**ДЕРЖАВКИ ДЛЯ ПРЯМОГО КРЕПЛЕНИЯ РЕЗЦА
К ТОКАРНО-РЕВОЛЬВЕРНЫМ СТАНКАМ**

**ГОСТ
19022-73***

Изменение № 2 ГОСТ 19022—73 Державки для прямого крепления резца к токарно-револьверным станкам. Конструкция и размеры

Черт. 2

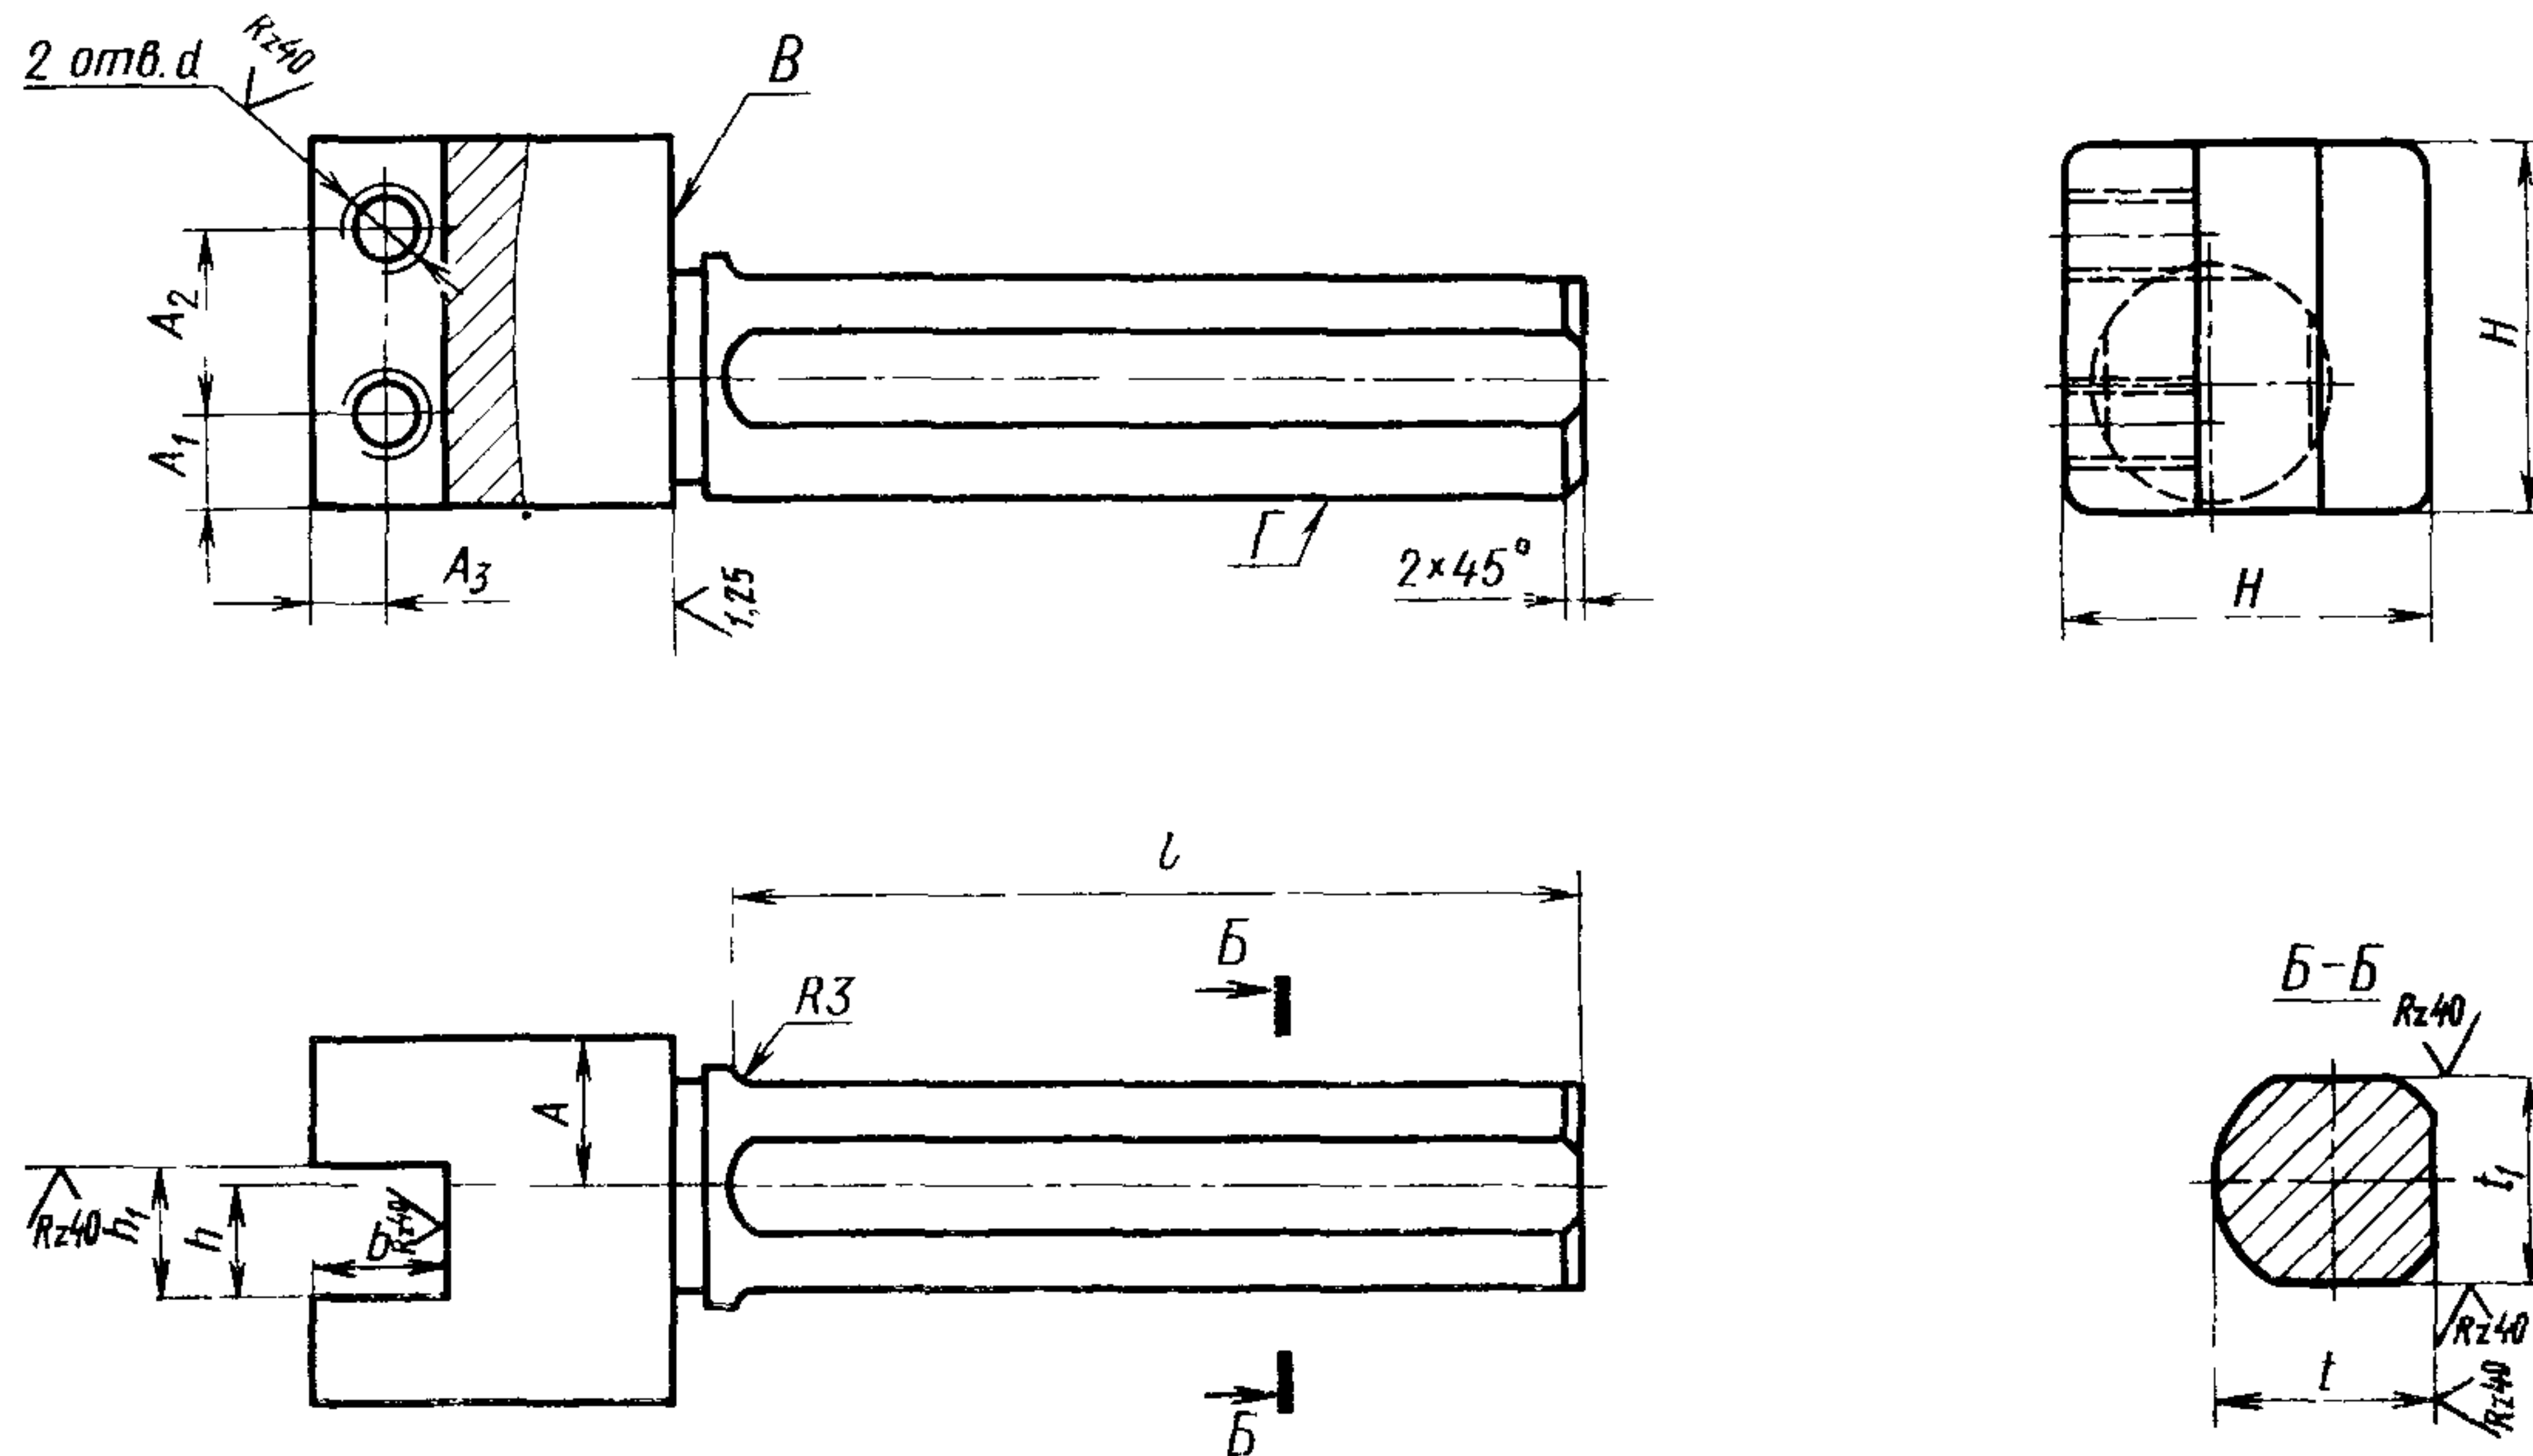
Пункт 2.3. Заменить обозначение: 7Н на 6Н.

Черт. 1

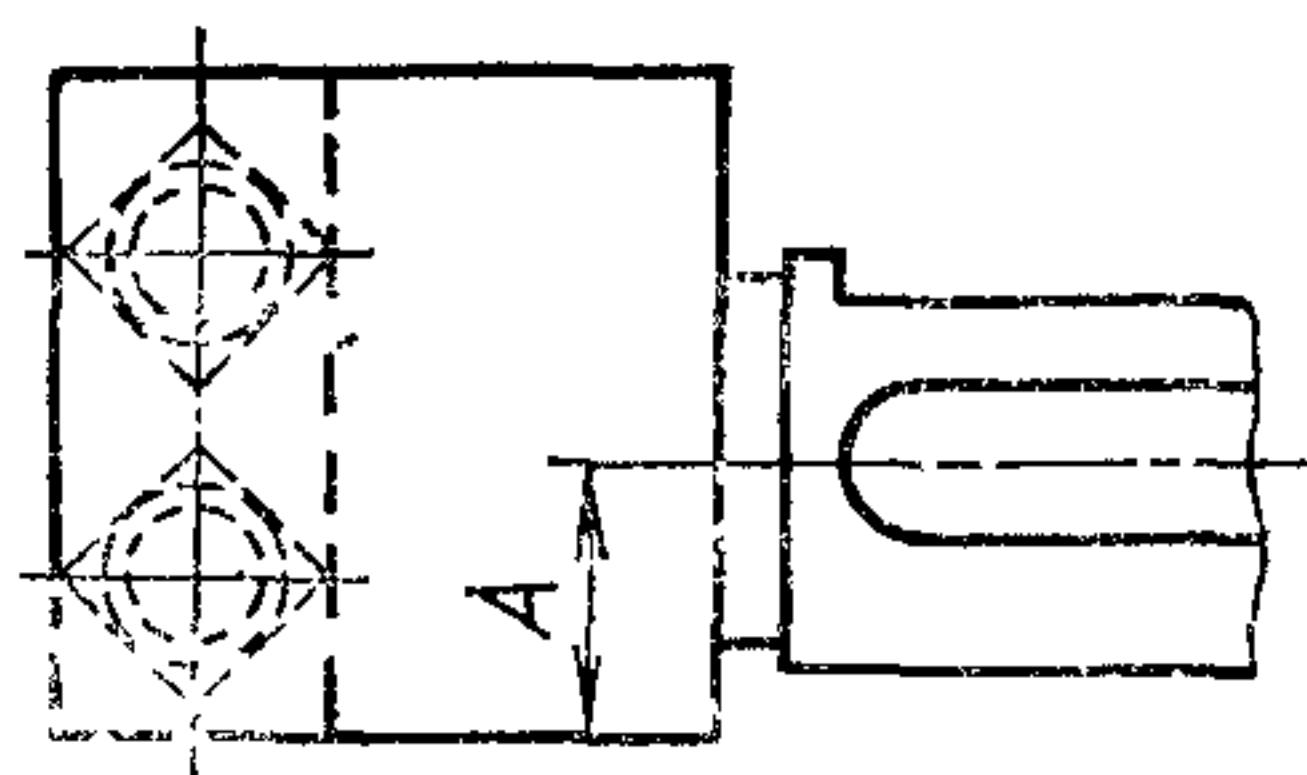
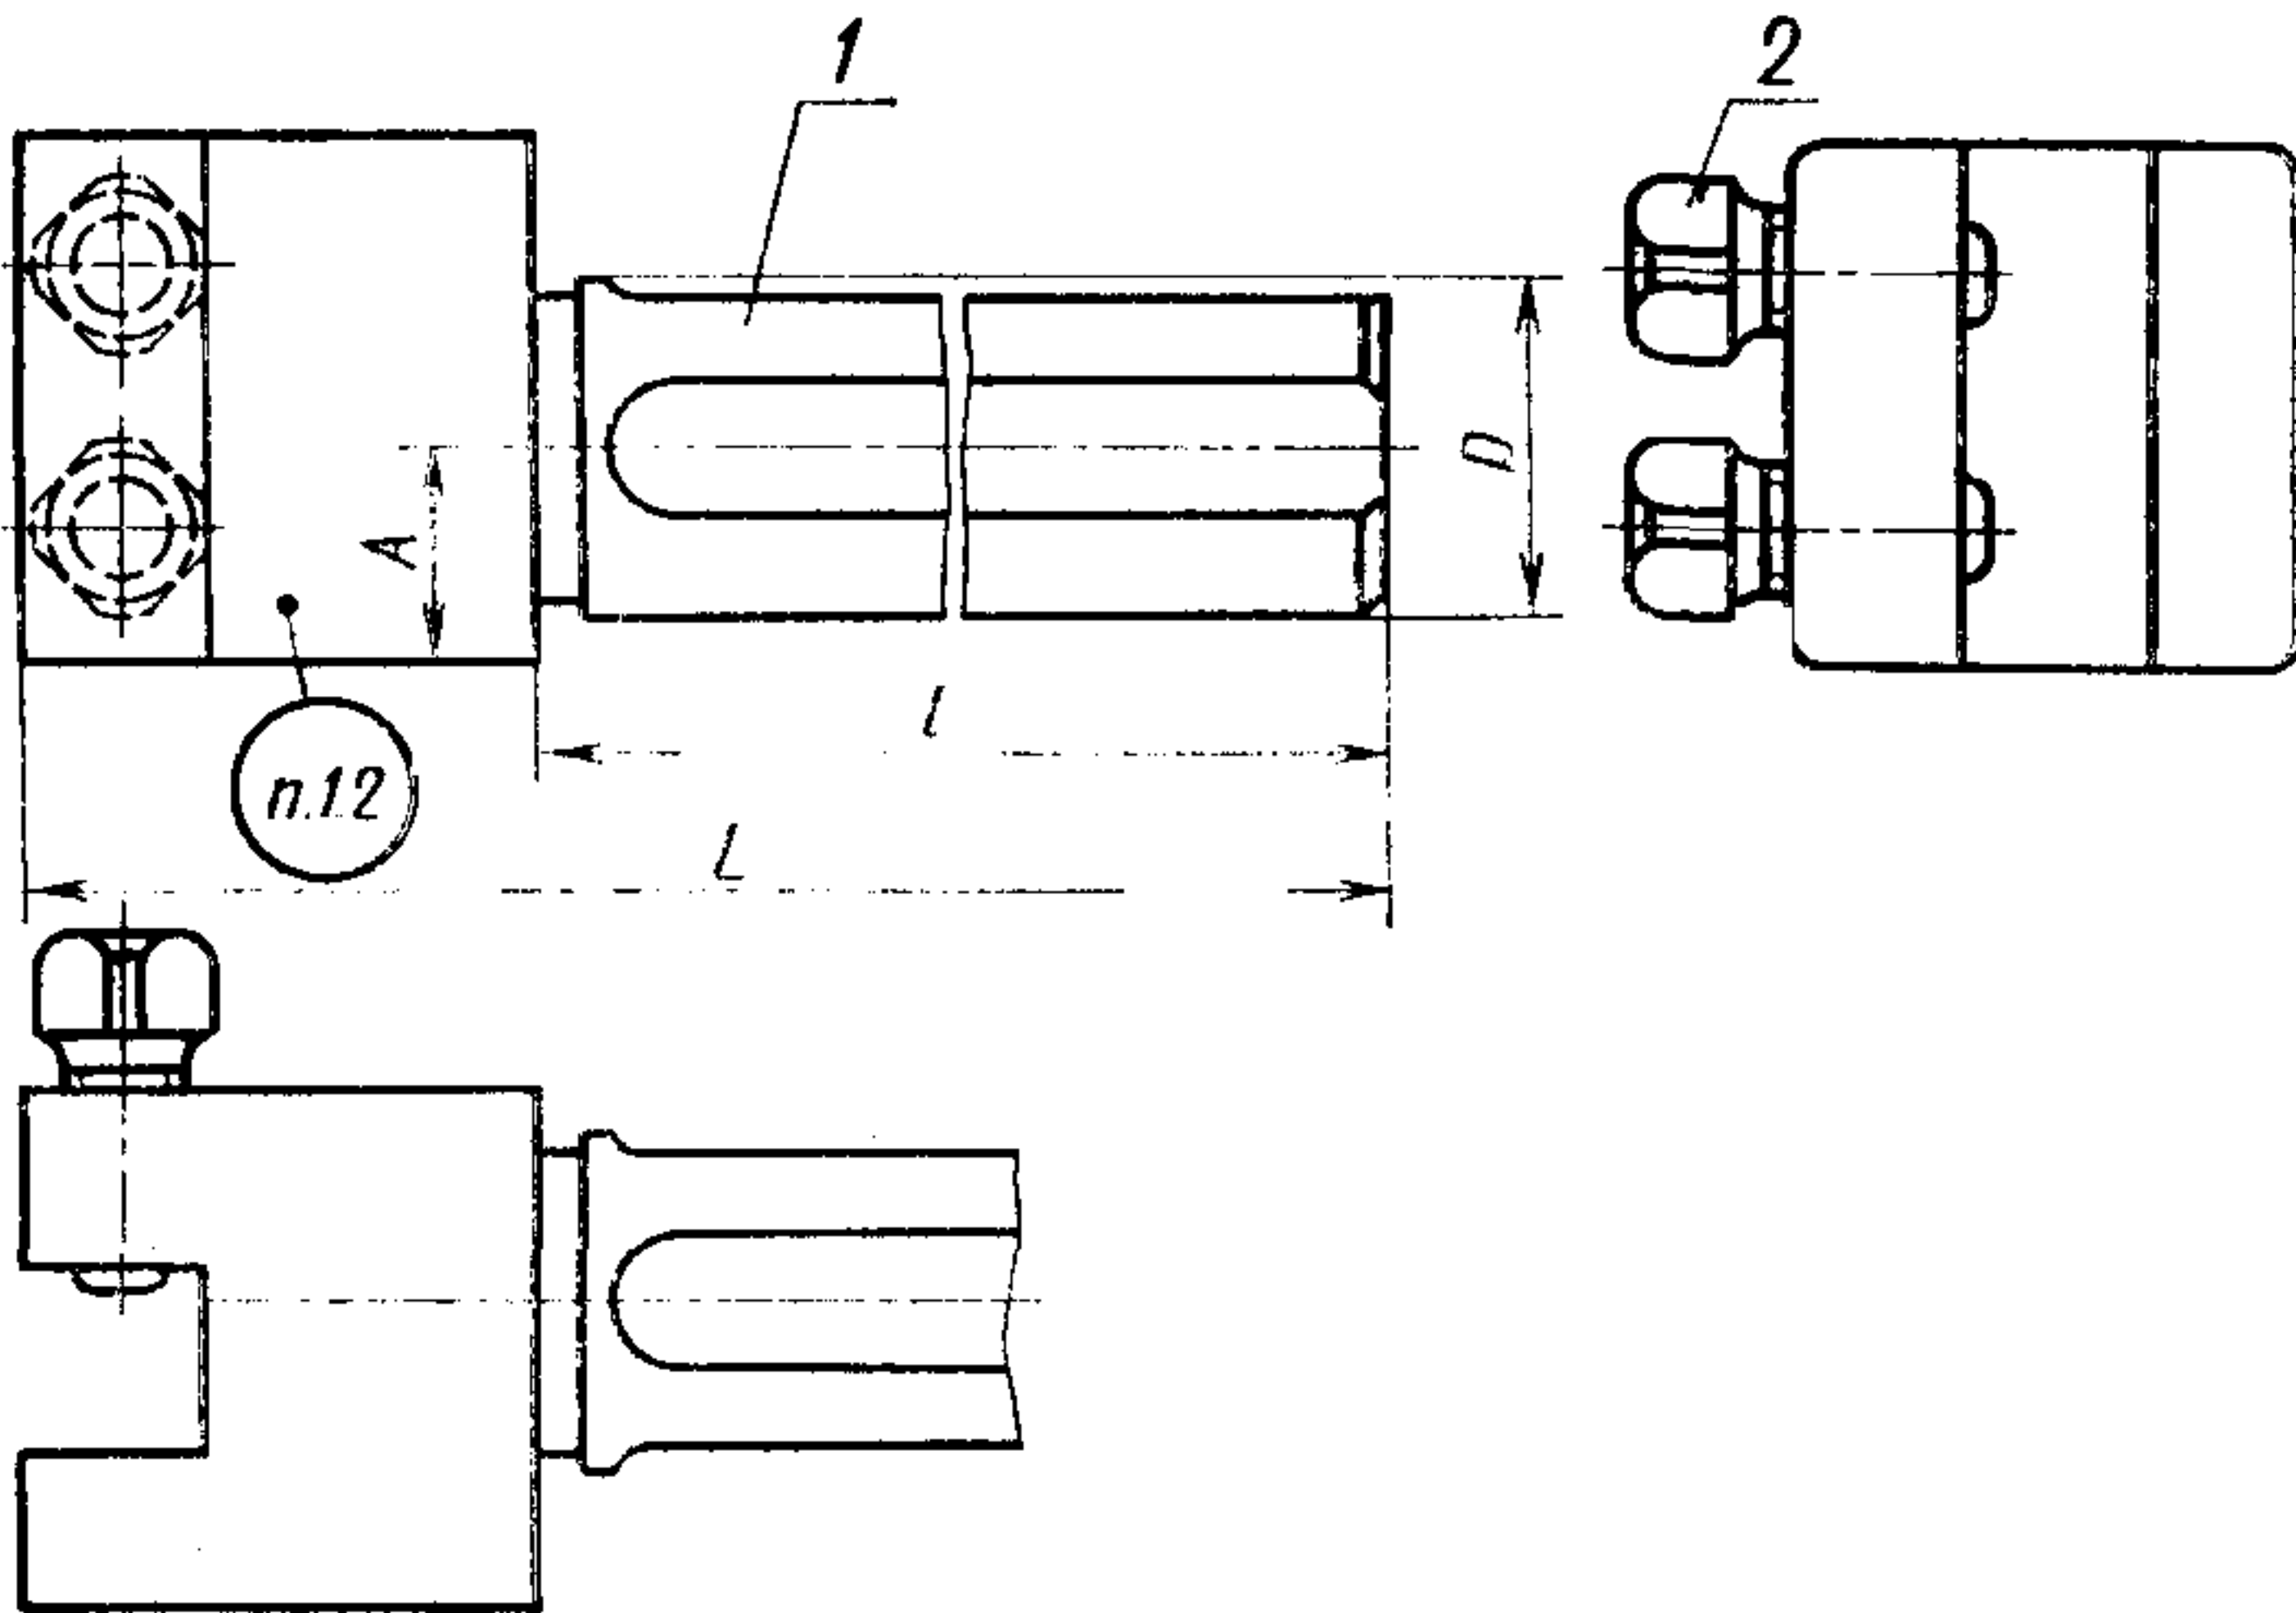
Пункт 1.1. Чертеж 1. Главный вид. Сплошную линию заменить на пунктирную, как указано на чертеже (см. с. 74).
